סיכום מבדק שנתי-מבדקי בטיחות מנהל חינוך

סמל המוסד-610097
סוג המוסד-בית ספר
שם המוסד-בית ספר גאולים
כתובת המוסד-הארז 6
טלפון המוסד-088531975
פרטי המנהל/ת-לידיה כהן
תאריך המבדק-ב' 23/1/2023
? האם נמצאו ליקויים עם קדימות 0-לא
המבנה מאושר לשימוש-כן
פרטי הבודק-אדם דור
תמונת חתימה

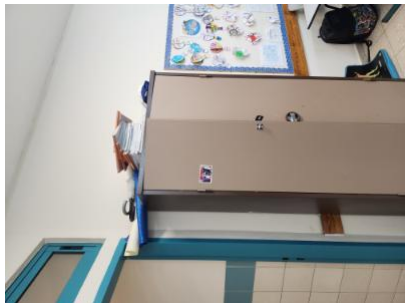
מפגעים קבועים - ארונות, ספרייות וכוונניות יהיו מקובעים למניעת התהפכות-1-כיתה 2/ה וגם כיתה מס' 9.-ארון לא מקובע לקיר- - -

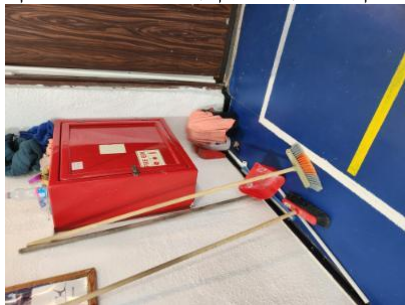
דלת כניסה לשירותי הבנות ללא מנגנון האטה מתאים. 2. דלת כניסה לשירותי הבנים ללא מנגנון האטה מתאים. 3. דלת הכניסה. 1. - - -
הדלתות תצוידנה באבזר או 1-אגף שירותי בנות ושירותי בנים - קומה א-לאגף שירותי הבנות - סטופר לא תקין. לא קיים תפס המיועד לתפוס את אגף הדלת בסוף תנועת הפתיחה. מפגע גורף באבזרים לצורך המטרות הבאות: א. מגן אצבעות בשני צידי הצירים באזורים שבהם יש אפשרות להילכדות אצבעות. ב. האטת אגף הדלת במהלך סגירתו. ג. מעצור דלת במצב פתוח. האבזר 5.23-דלתות-ייתקן בקיר, בגובה אגף הדלת ולא ברצפה. ד. במקלט ובמרחב מוגן יש להתקין מגן אצבעות ואלמנט קיבוע שיותאם לדלת. ה. בדלתות קלות של שירותים נדרשת הגנה מתאימה 22/1/2023 20: 31

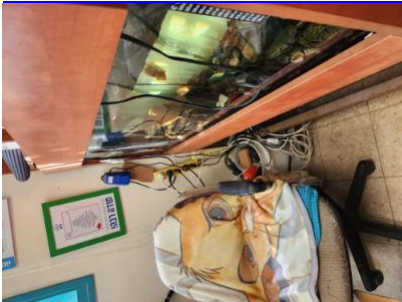
לא יהיו מפגעי תשתית בבניין ובכיתות ובפרט סדקים במבנה, 1-בכניסה למעלית - קומת כניסה-מרצפות שבורות. סכנת מעידה ונפילה- - -
5.10-23/1/2023 19: 56-מפגעים קבועים וניידים-רצפות שקועות, סימני רפיון (כגון "בטן") בתקרות תלויות ומפגעי תשתית אחרים

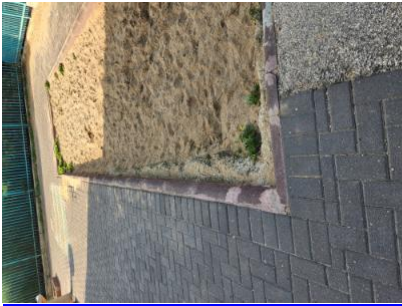
הדלתות תצוידנה באבזר או באבזרים לצורך המטרות הבאות: 1.-חדר אחות וגם חדר צוות.-אין מגן אצבעות בדלת הכניסה של החדר- - -
א. מגן אצבעות בשני צידי הצירים באזורים שבהם יש אפשרות להילכדות אצבעות. ב. האטת אגף הדלת במהלך סגירתו. ג. מעצור דלת במצב פתוח. האבזר יותקן בקיר, בגובה אגף הדלת ולא
5.23-23/1/2023 20: 12-דלתות.-ברצפה. ד. במקלט ובמרחב מוגן יש להתקין מגן אצבעות ואלמנט קיבוע שיותאם לדלת. ה. בדלתות קלות של שירותים נדרשת הגנה מתאימה
